DECISÃO ADMINISTRATIVA nº 033/2025 CMDUA-SMAMUS

RESOLUÇÃO Nº
2609/2025

ASSUNTO
AJUSTE DE GRAVAME VIÁRIO

Ajuste de gravame viário, a saber, alinhamento da Rua Tamandaré, junto à rótula com a Av. Wenceslau Escobar e consequente ajuste no limite da subunidade 10, na MZ 04 UEU 046, bairro Cristal, conforme os anexos 01 e 02.

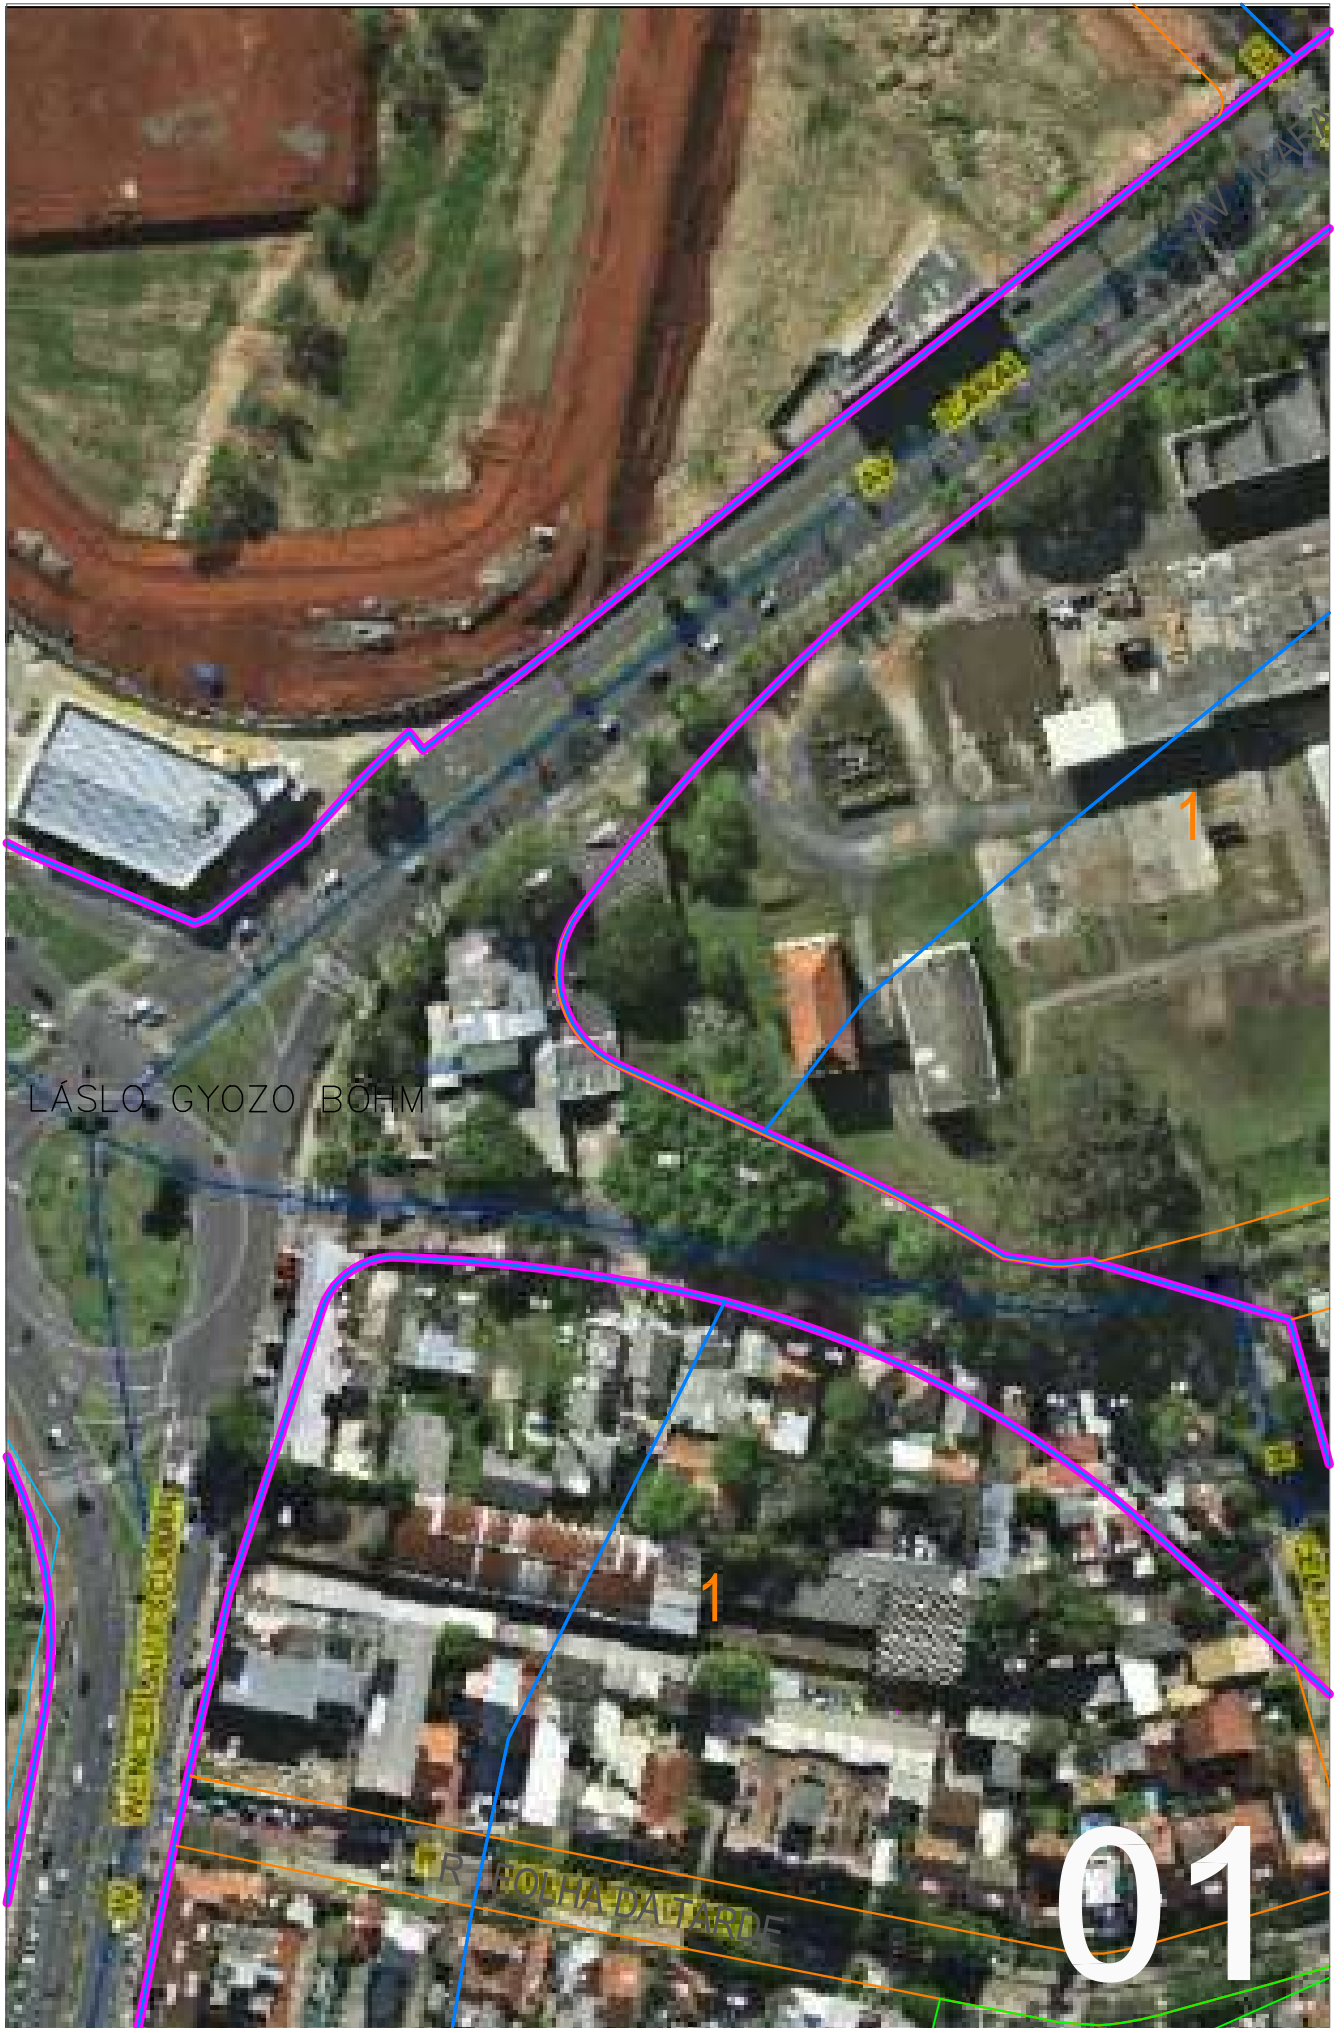
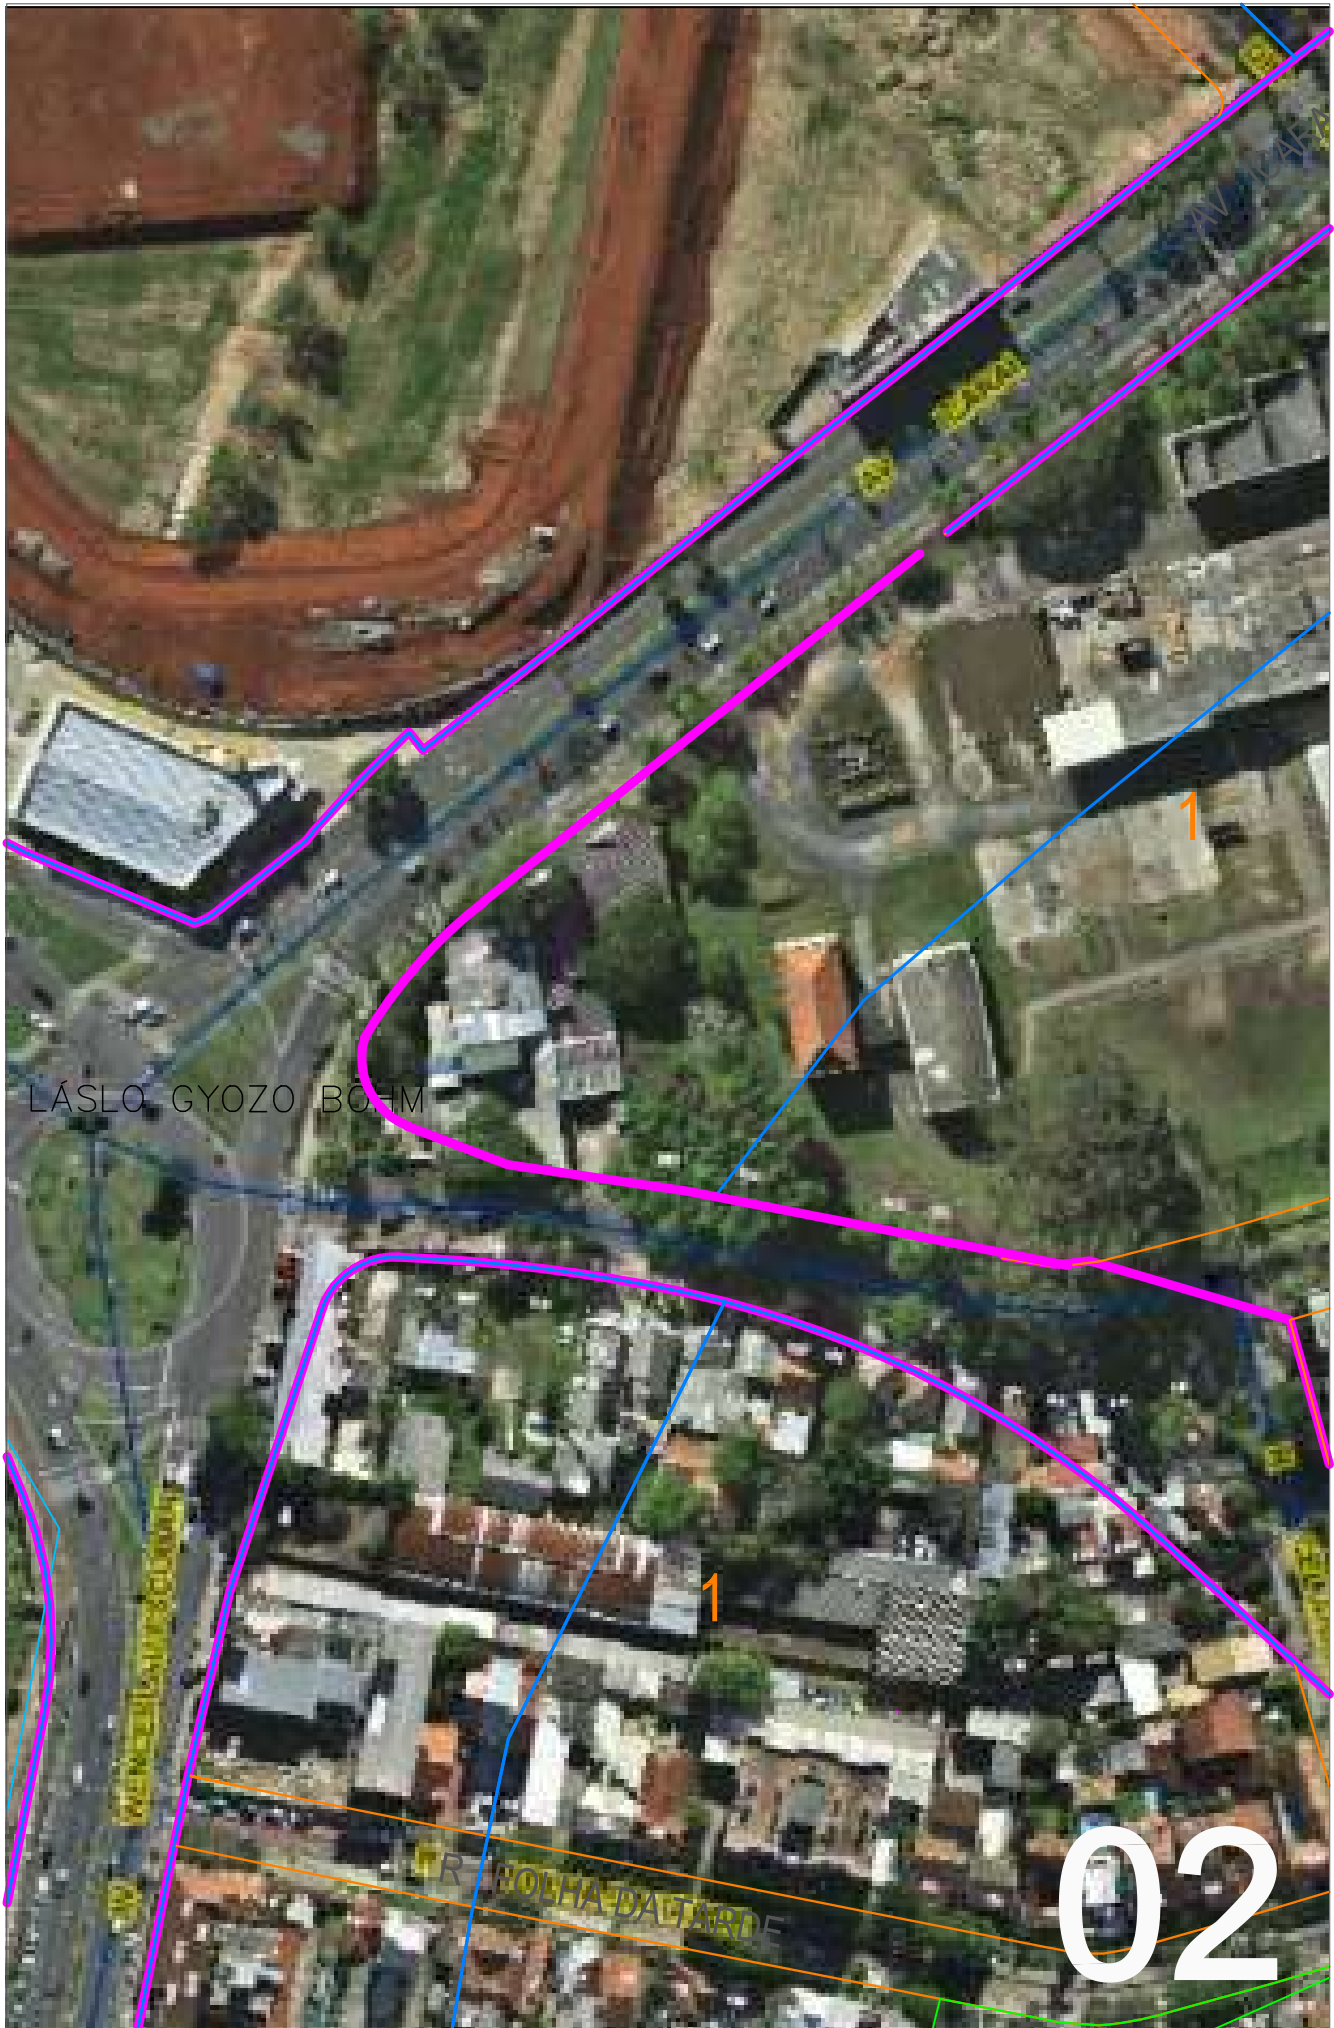
A presente resolução é oriunda do processo SEI 23.0.000063657-6, que trata de requerimento de particular, encaminhado à UEU/CPU/SMAMUS com solicitação de eliminação ou ajuste do alinhamento projetado da Rua Tamandaré, sob a justificativa deste atingir diversas edificações consolidadas.

A requerente apresenta também Estudo elaborado pela Matricial Engenharia Consultiva, a qual informa, no documento 23806643, que o ajuste do perfil viário da Rua Tamandaré entre a Av. Wenceslau Escobar e Rua Coronel Aristides não provocariam prejuízos à estruturação viária e a circulação na região e proporcionaram aos proprietários dos lotes lindeiros um melhor aproveitamento com possibilidade de implantação de edificações.

A Coordenação de Projetos Viários da EPTC informou, em seu despacho no documento 24902403, que, em reunião da CPAICT dos dias 7 e 14 de agosto de 2023, a sugestão de desgravame da Rua Tamandaré foi analisada, e a proposta do requerente atendeu às suas solicitações de ajuste. Assim sendo, a EPTC não se opôs à alteração.
